橋梁下部工事（西三里塚大清水線）2工区

請負契約の変更概要書

■主な変更内容②

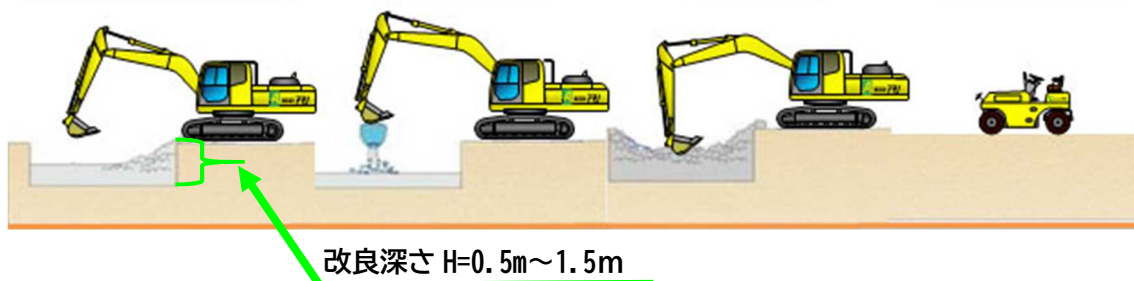
地盤改良工による増額 約 3,200,000 円 (面積 $A=509 \text{ m}^2$ 深さ $0.5\text{m} \sim 1.5\text{m}$)

変更理由…場所打ち杭工にあたり、作業ヤード築造後に行う地盤調査の結果、機械設置に必要な地耐力が得られなかったため

施工方法

1. 所定の深さまで掘削

2. 固化材散布

3. 混合攪拌

4. 転圧仕上げ
